技術通知  78K0/KE1	発行番号	SBG-DT-03-0295号	1/2	
	発行日	2003年 11月 19日		
	発行元	NEC エレクトロニクス株式会社 ソリューション事業本部 第二ソリューション事業部 マイクロコンピュータグループ		
文書分類	使用制限事項	バージョン・アップ	ドキュメント誤記訂正	その他
関連資料	78K0/KE1 ユーザーズ・マニュアル		資料番号：U16228JJ2V0UD00 (第2版)

μPD780131、μPD780132、μPD780133、μPD780134、μPD780136、μPD780138  
μPD78F0134(x=1~6)、μPD78F0138(x=1~6)

## 2. ドキュメント誤記訂正内容

P494 Tcy vs VDD (x1 入力クロック)

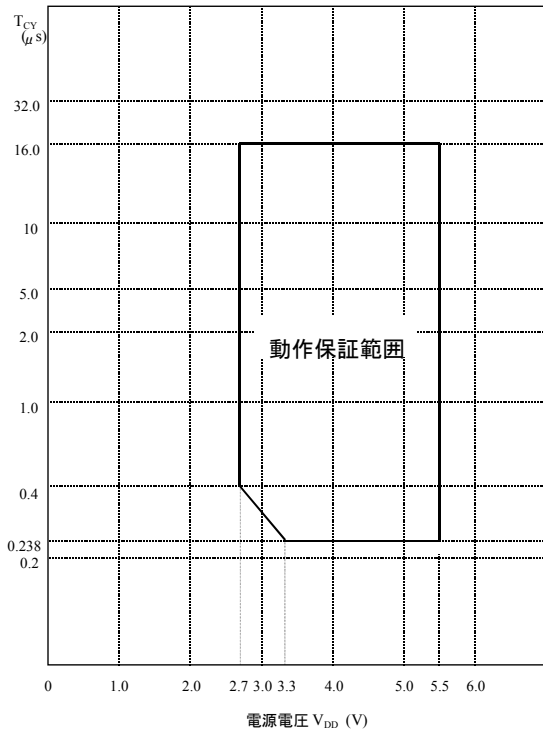
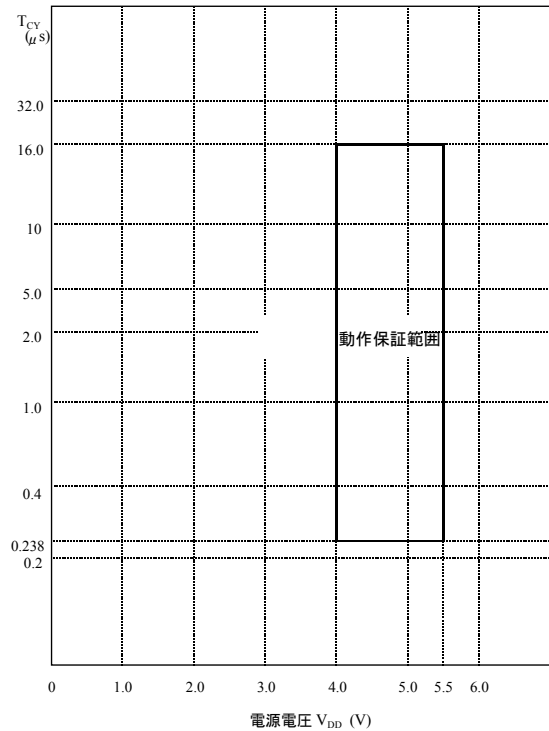
修正前)

(a) REGC 端子に 0.1 μ コンデンサをする場合

修正後)

(a) REGC 端子に 1 μF のコンデンサを接続する場合

図 27 - 12 専用フラッシュ・ライタとの通信 (UART0+HS)

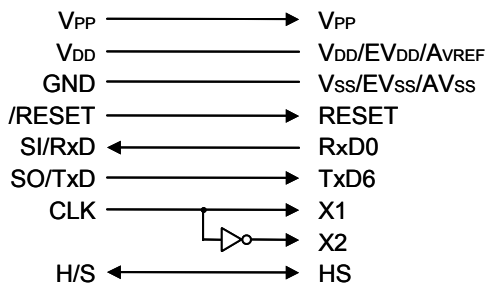
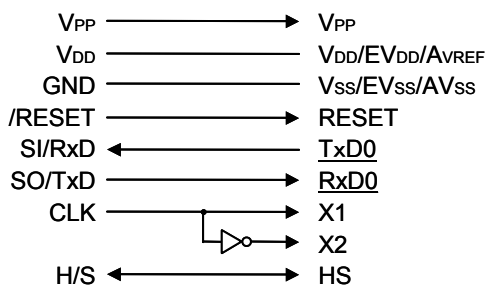
誤)

正)
